MODIFICACIÓN AL ESTUDIO DE IMPACTO AMBIENTAL

CATEGORIA I

PROYECTO:
**"DISEÑO, DESARROLLO DE PLANOS Y CONSTRUCCIÓN DE
EDIFICIOS PARA LA EDUCACIÓN PRE-MEDIA Y MEDIA,
AMPLIACIÓN DE LA INFRAESTRUCTURA Y OTRAS
NECESIDADES PARA LA ESCUELA DE
ALTOS DE SAN FRANCISCO"**

La modificación consiste en el cambio de la ruta para descarga de las aguas residuales procedente de la planta de tratamiento a instalarse en el proyecto.

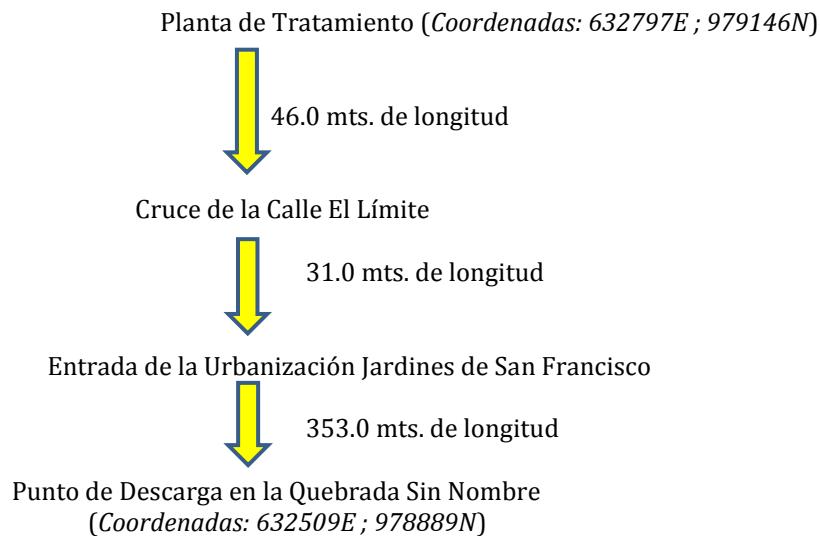
aguas al sistema de tuberías pluviales existentes soterradas, que tiene recorrido directo de aproximadamente 430 metros, hasta la quebrada s/n donde serán descargadas las aguas tratadas de la planta (Ver Plano y fotografías adjunto)

Es importante indicar que todo el recorrido de las aguas residuales completamente tratadas será de forma soterrada y en ningún punto del recorrido estarán a la vista o en sistemas abiertos de ningún tipo.

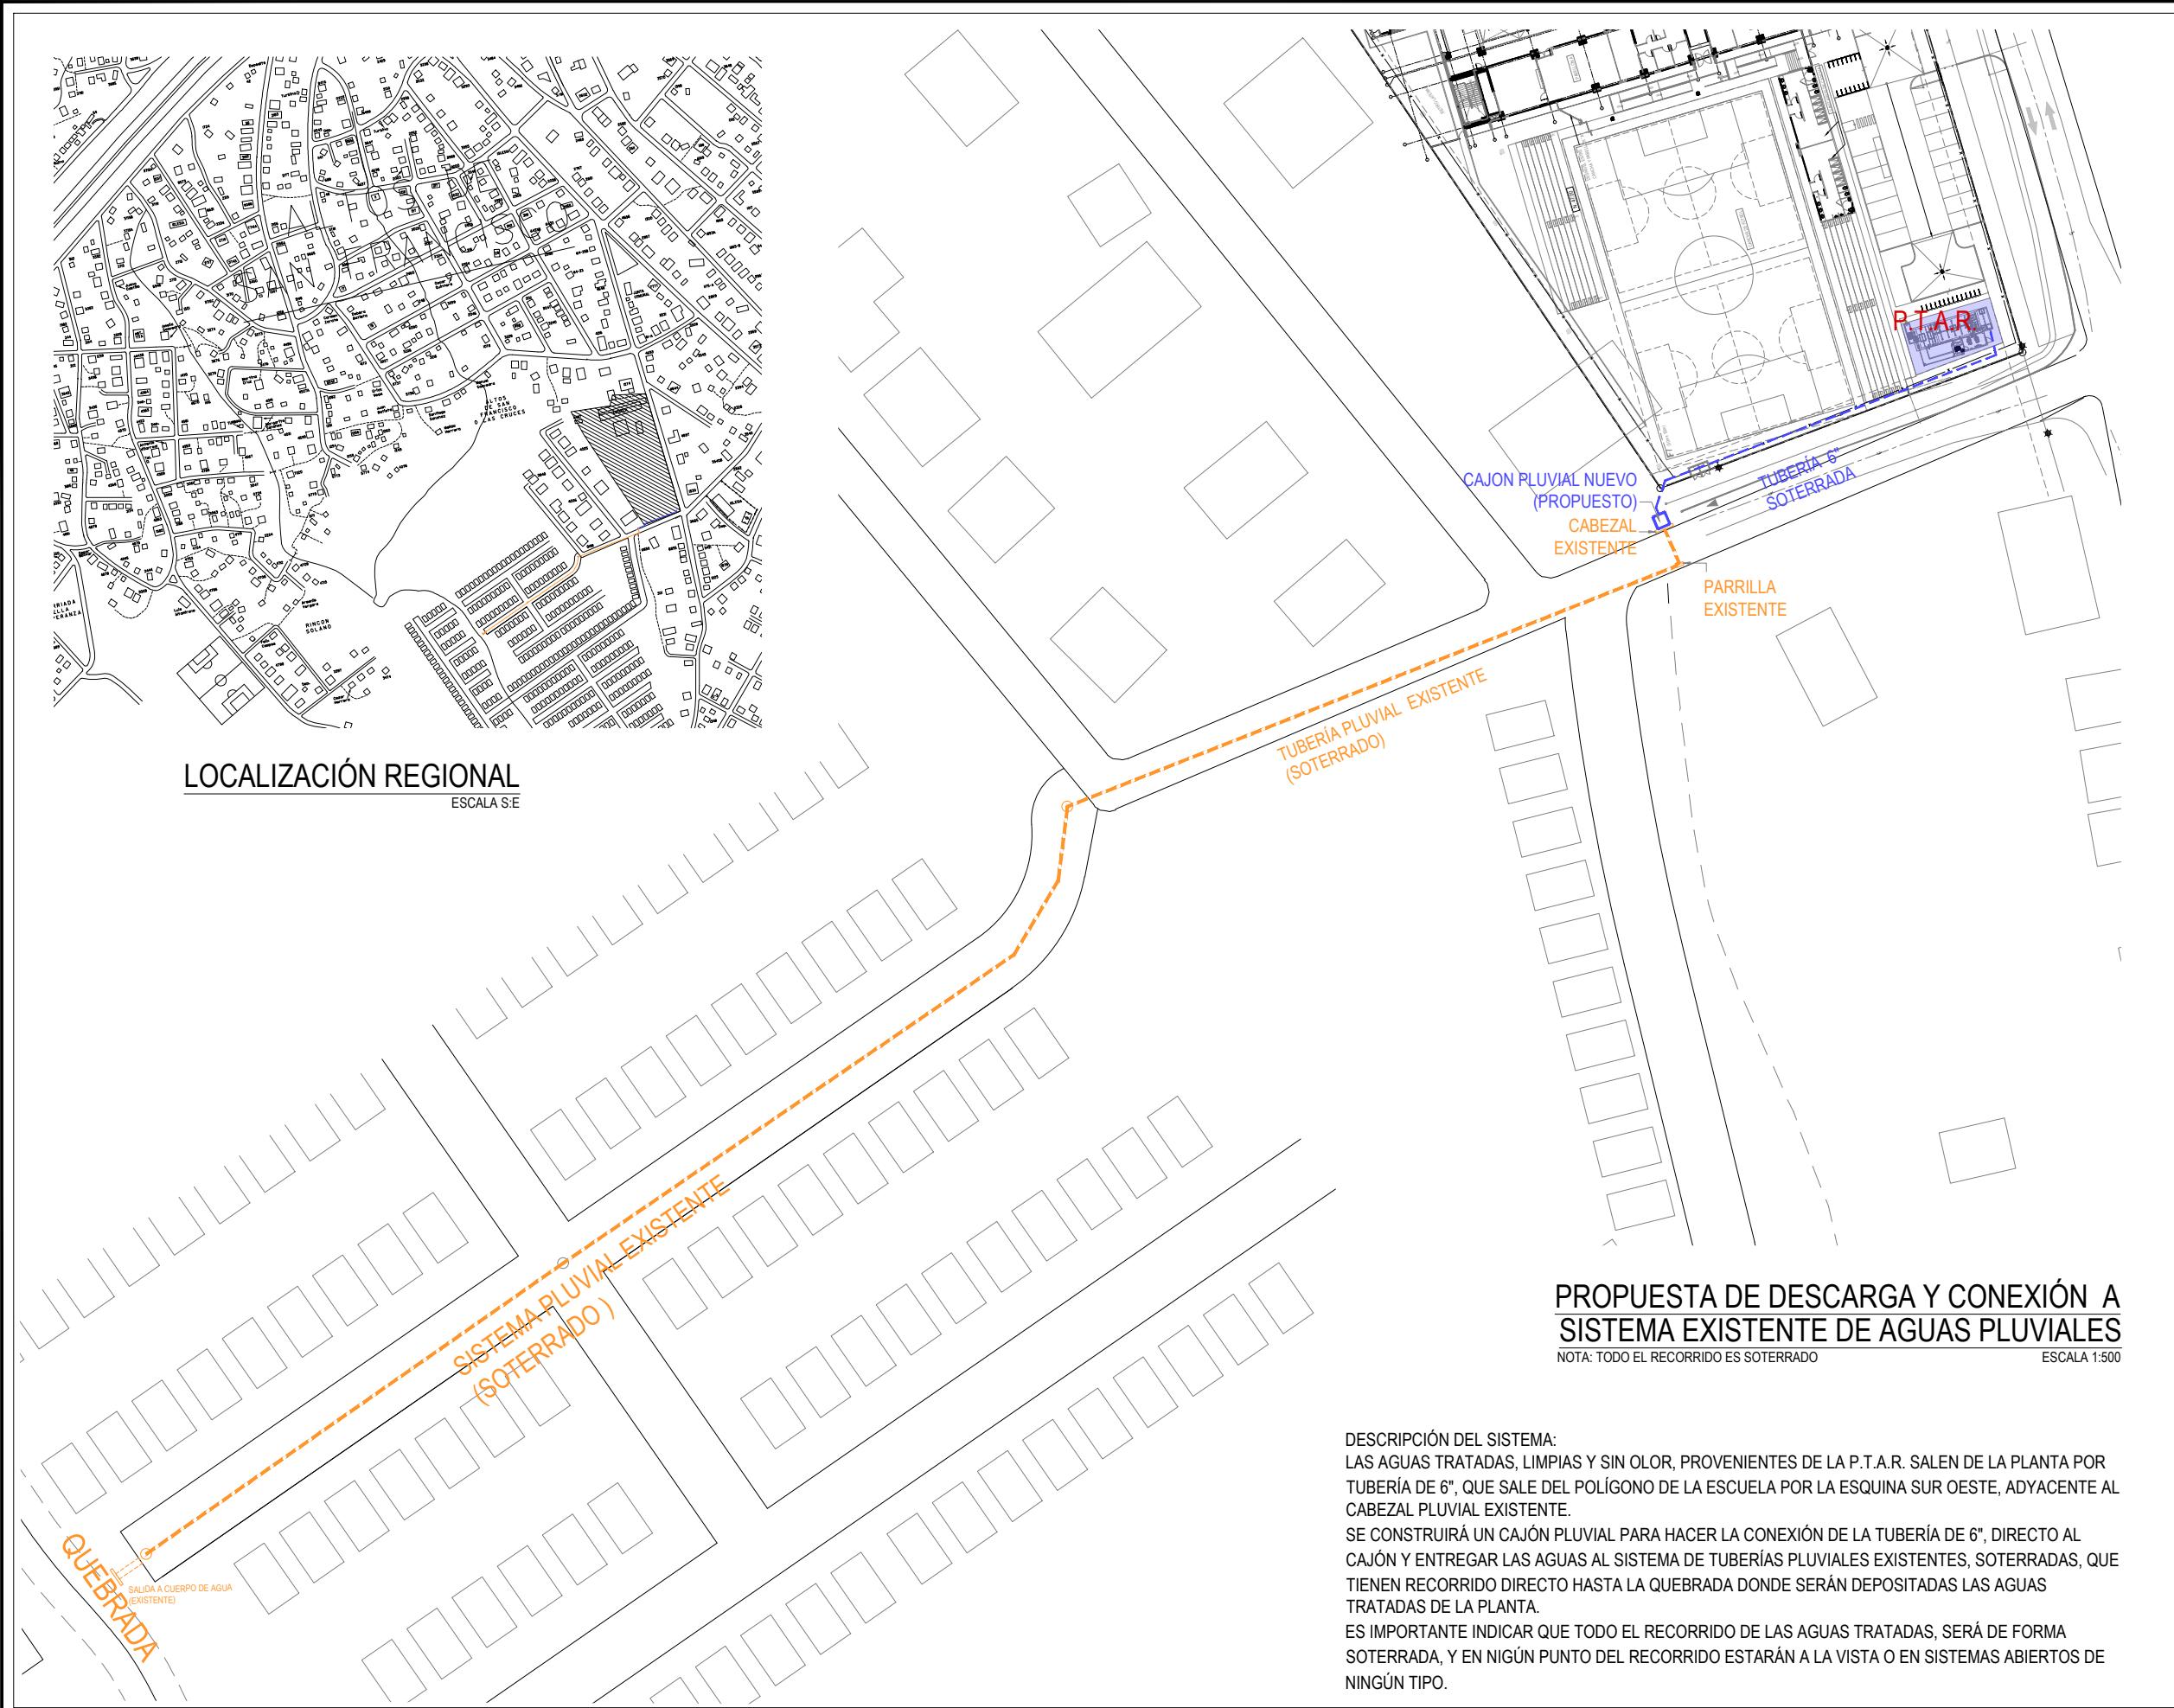
Límite del terreno de la escuela y salida de tubería de 6 pulgadas que irá soterrada a conectarse con la tubería pluvial existente, que también se encuentra soterrada

Se observa tubería pluvial que cruza la Calle El Limite, totalmente soterrada hasta su descarga a la quebrada s/n. Este es el punto donde la empresa propone hacer la conexión soterrada de la tubería de 6 pulgadas procedente de la planta de tratamiento y entregar al cajón pluvial las aguas tratadas y limpia.
